Protokol o změně díla

změnový list číslo 114

Stavba: Centrum komplexní psychiatrické péče Brno			
Objekt: Stávající Pavilon G část F			
Objednatel: Fakultní nemocnice Brno, Jihlavská 20, 625 00 Brno			
Zhotovitel: Sdružení pro Centrum komplexní psychiatrické péče Brno			
Projektant: Sdružení Psychiatrie Brno 2016 se sídlem Mlýnská 326/13, 602 00 Brno, v 10/2017, pod zakázkovým číslem 1195			
Změna: Doplnění požárních krabic pro požární klapky - požárních ventilátorů			
P O P I S	Změnu vyvolal: Projekt ; GZ		
	Popis změny: Doplnění požárně odolných krabic pro připojení ventilátorů CHUC, toto nebylo projektem řešeno ani specifikováno.		
Způsob projekčního zpracování:			
vliv změny na náklady stavby: ANO			
C E N A	ocenění změny předložil: GZ		ve formě
	náklady na změnu D.1.01 SO 01 - PAVILON G	vícepráce	méněpráce
	Příloha 01 rozpočet, položky, D.1.01.4.06-REV 01 Silnoproudá elektrotechnika - revize 01	26 850,- Kč	0,-Kč
	projekční náklady	0,-	0,-
	úprava smluvní ceny: Přípočet a odpočet D.1.01.4.06-REV 01 Silnoproudá elektrotechnika - revize 01v částí

Příloha č. 1 pro ZL 114 - Doplnění požárních krabic pro požární klapky - požárních ventilátorů

ZL 774 PRÍLOHA 02.8

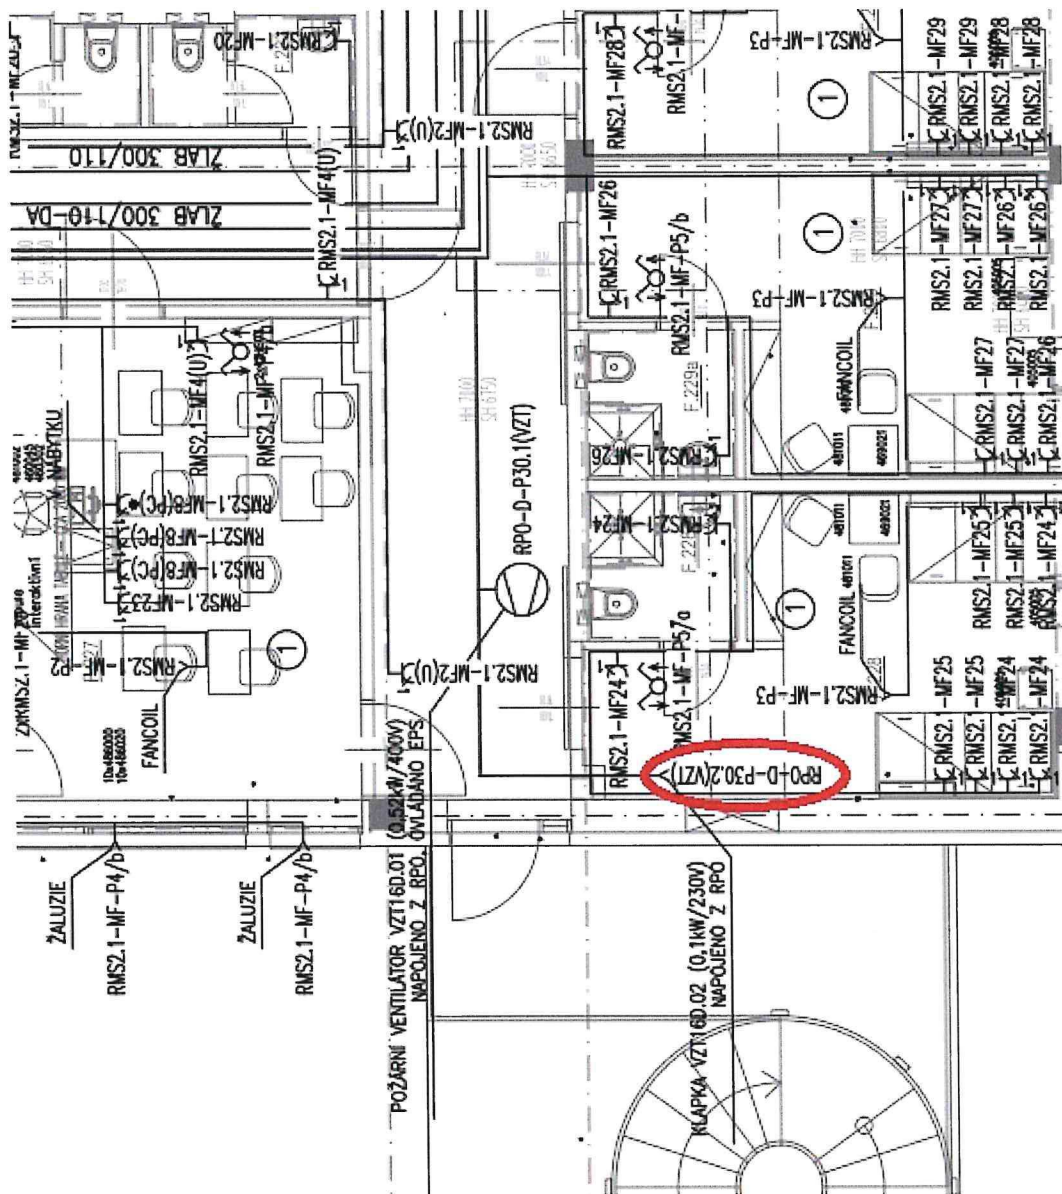
2. NP F - 1 K S

ZL 714 PRÍLOHA 02.9 3 NPA - 2 KĽ

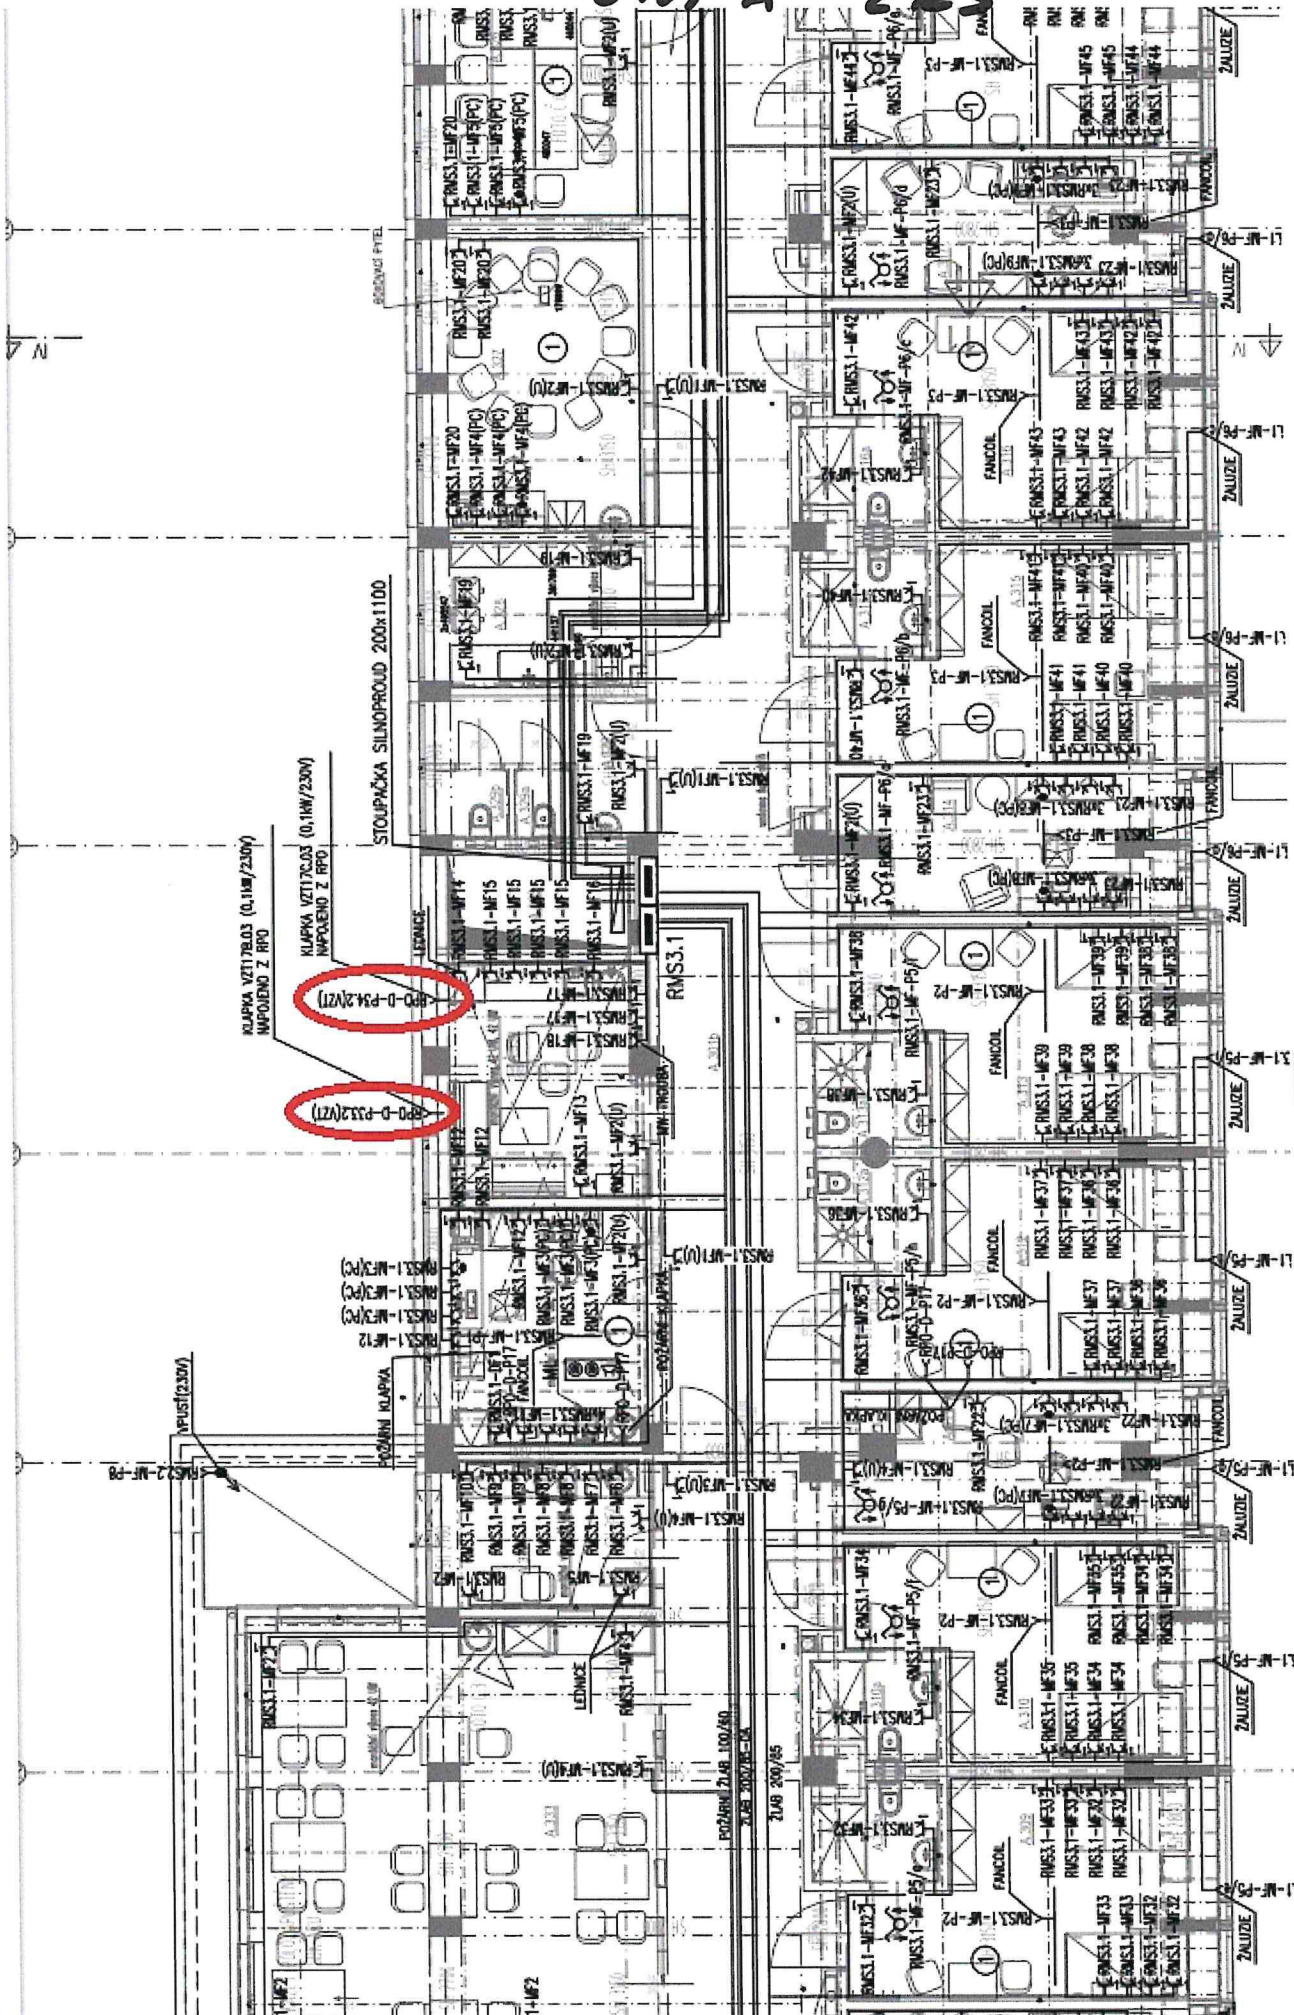
KLAPKA VZT176L3 (0.1M/230V)
MPOJENIE Z RPO

KLAPKA VZT176L3 (0.1M/230V)
MPOJENIE Z RPO

ZL 114 PRÍLOHA 02.11

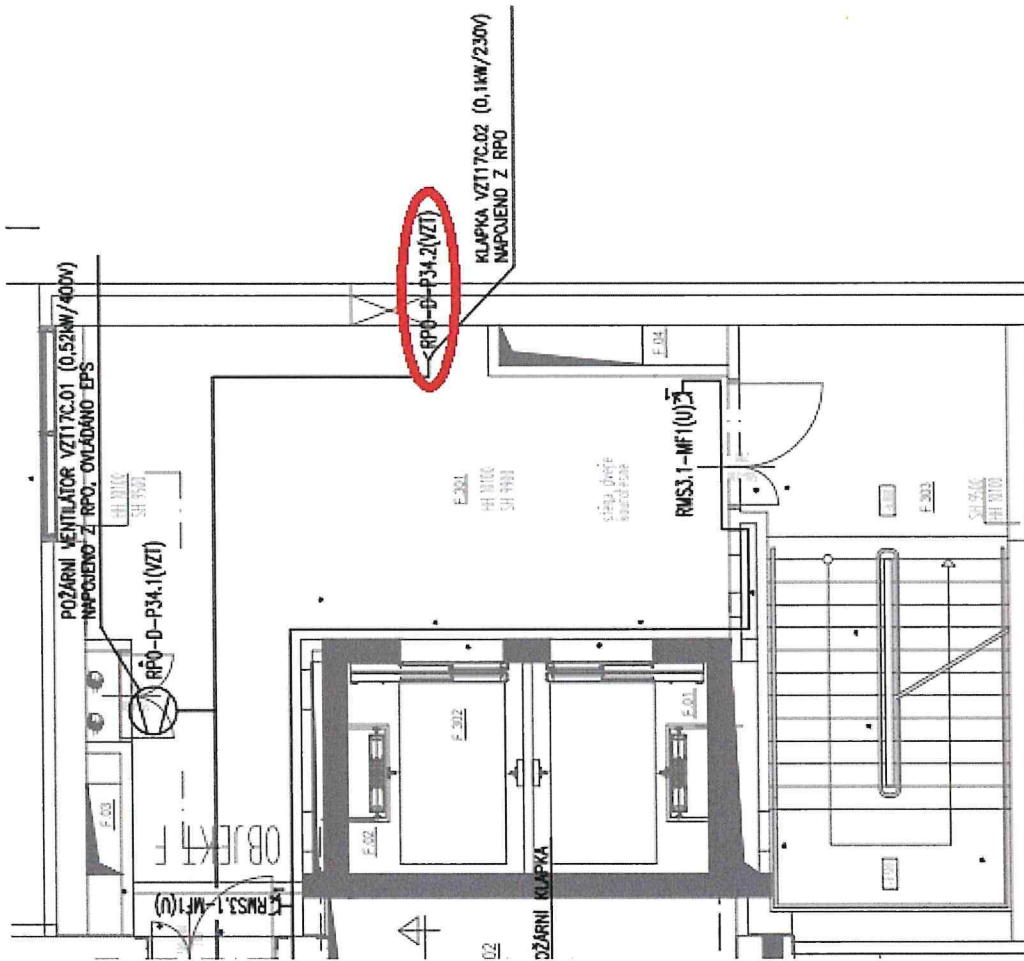
3. NP F - 1 ks

ZL 194 PRÍLOHA 02.12

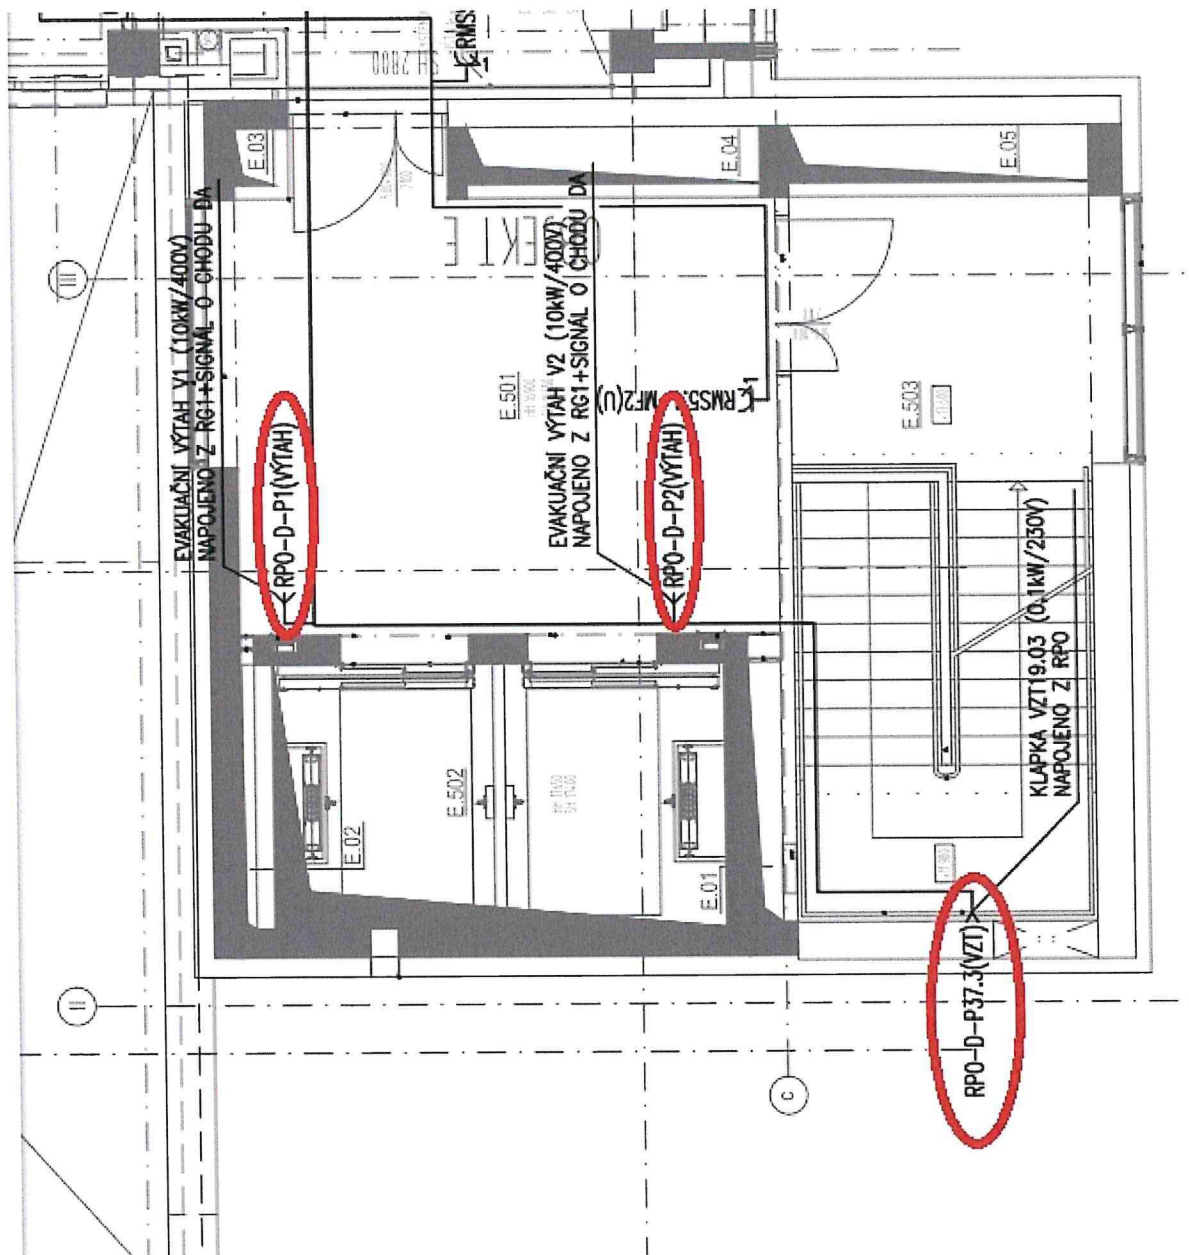
5. NPE - 2 KS VÝTAH
+ 1 ks

2 L 114 PRÍLOHA 02.13

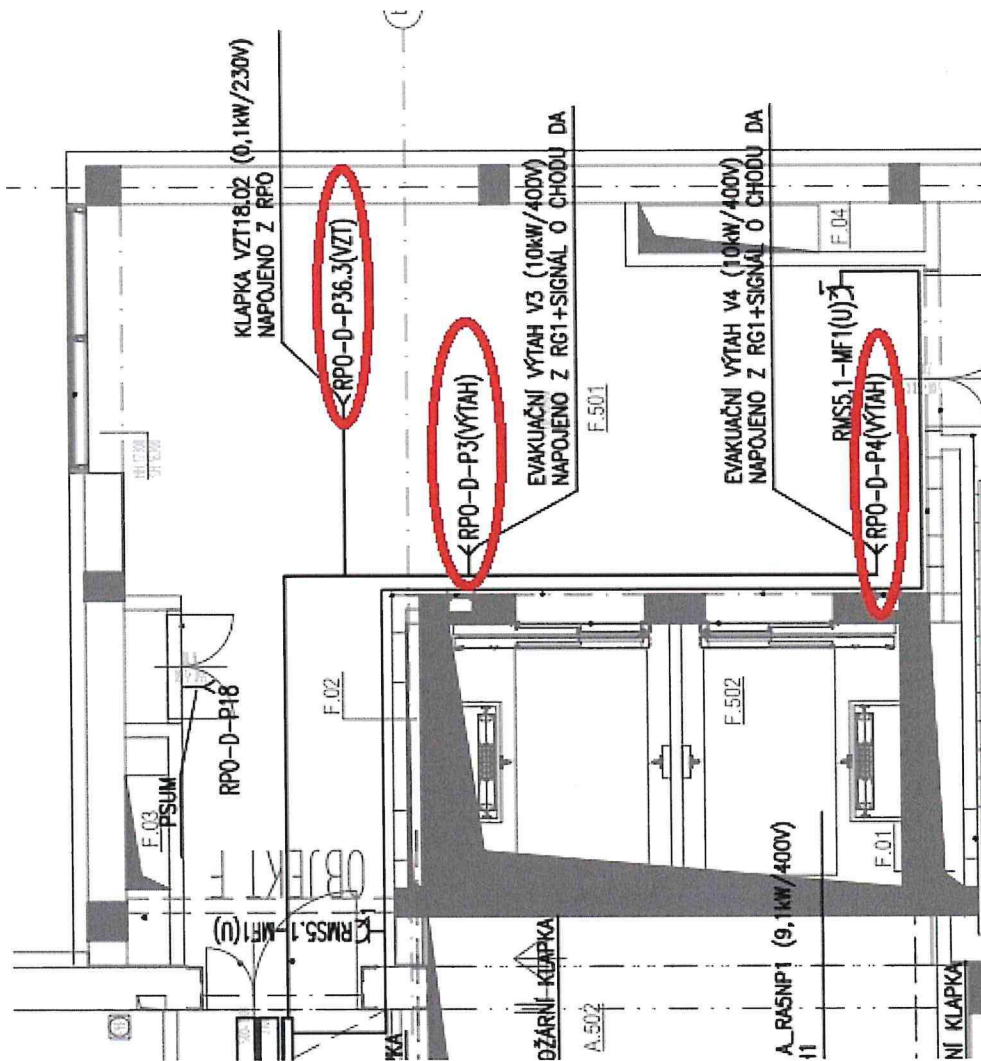
5. NP F - 2 ks VÝTAH
+ 1 ks

ZL 114 PŘÍLOHA 02.14

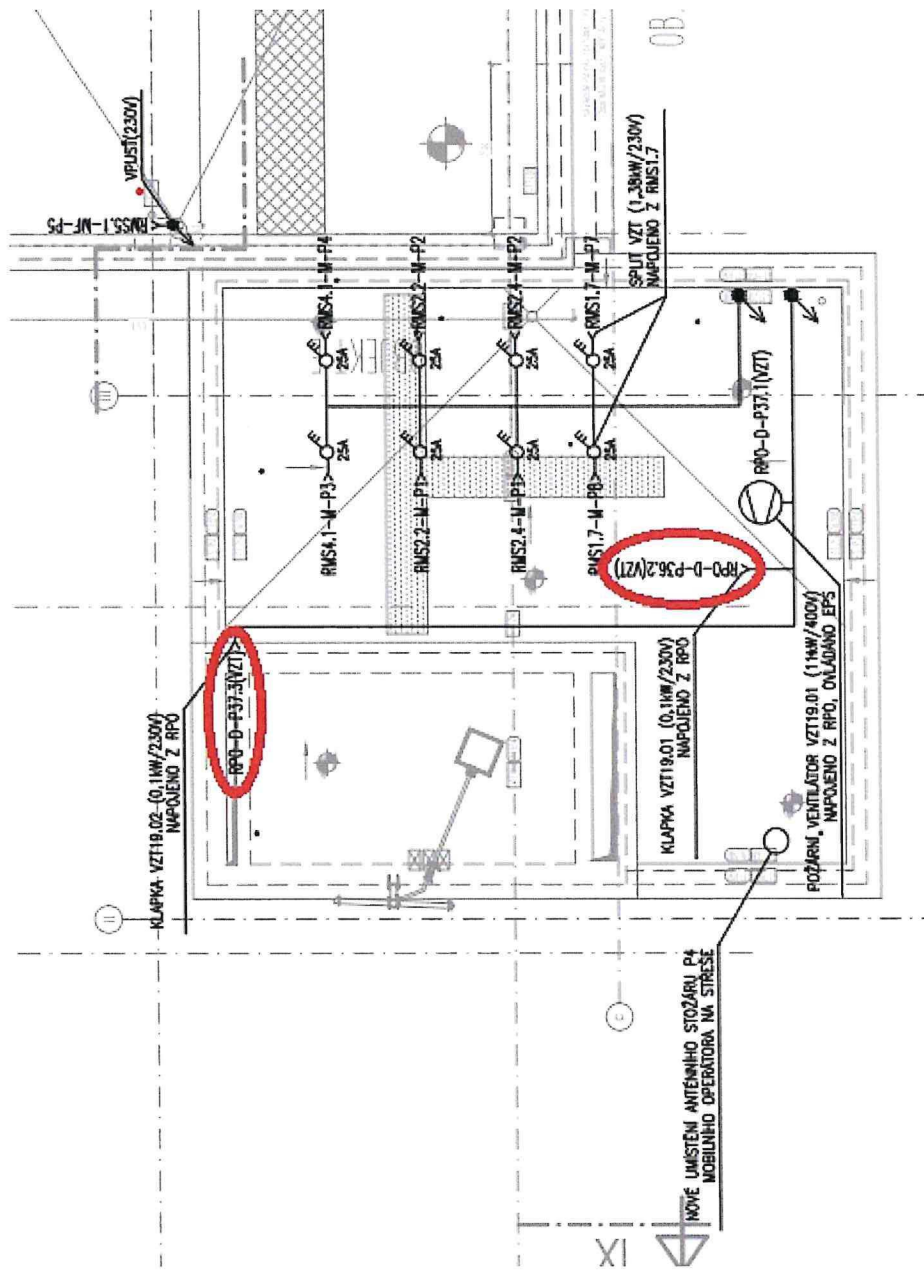
G.NP E - 2KS
